TRIBUNALE DI NUORO

ESECUZIONE IMMOBILIARE 24/2020 - G.I.M. SRL

INTEGRAZIONE ALLA RELAZIONE PERITALE

RISPOSTE ALLE OSSERVAZIONI SUL LOTTO 1

– Figura 1 . All. 09 Lotto 1 della CTU – planimetria piano terra – maglia strutturale pilastri

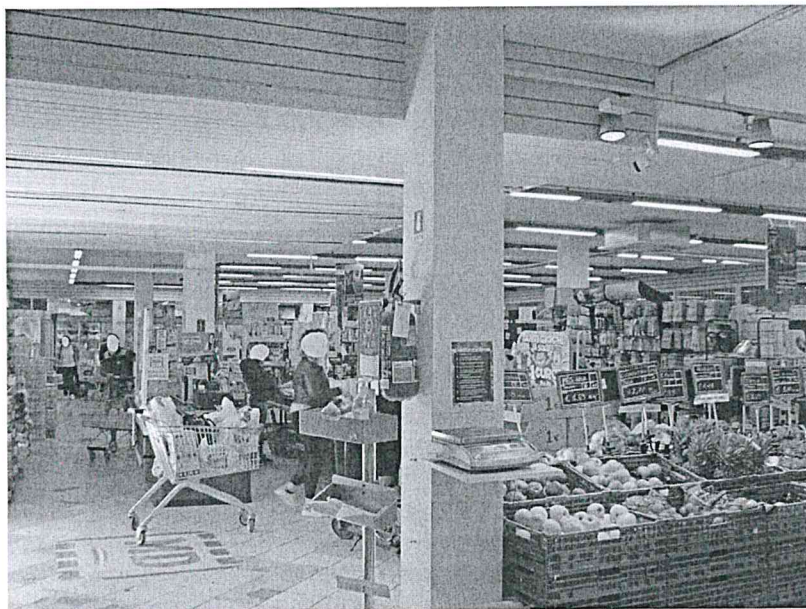
normativa deve essere demolito per la parte abusiva (che riguarda due muri perimetrali) con la conseguente perdita dell'equilibrio statico visto che l'edificio non si reggerebbe su soli due muri perimetrali e non potrebbe essere ricostruito ?

Al riguardo il sottoscritto CTU rileva che la premessa tecnica dell'Avv. Graziano Flore secondo la quale non sarebbe possibile demolire “ *la parte abusiva (che riguarda due muri perimetrali) con la conseguente perdita dell'equilibrio statico visto che l'edificio non si reggerebbe su soli due muri perimetrali e non potrebbe essere ricostruito*” ,è da considerarsi errata in quanto non solo non suffragata dagli elementi tecnici in possesso ma soprattutto da quanto visionato in sede di sopralluogo.

Infatti, come già descritto a pagina 10 della CTU depositata, “la struttura portante del fabbricato in oggetto è realizzata con telai formati da travi e pilastri in cemento armato con copertura in latero cemento” e non con muratura portante come ritiene l'Avv. Graziano Flore.

L'esame delle planimetrie allegata alla Concessione edilizia 55/92 mostra la maglia quadrata dei pilastri

Nonostante ciò tutti gli elementi in possesso e l'esame visivo portano a ritenere che il fabbricato sia stato realizzato con la maglia strutturale di travi e pilastri in cemento armato secondo quanto rappresentato negli elaborati di concessione.

Pertanto i muri esterni sono da ritenersi delle tamponature e non dei muri portanti come erroneamente supposto nell'Osservazione n.2 dell'Avv. Flore.

In risposta all'Osservazione n°2 il sottoscritto CTU conferma che appare possibile demolire la parte abusiva al fine di ripristinare lo stato concessionato senza alcuna complicazione per la statica dell'edificio.
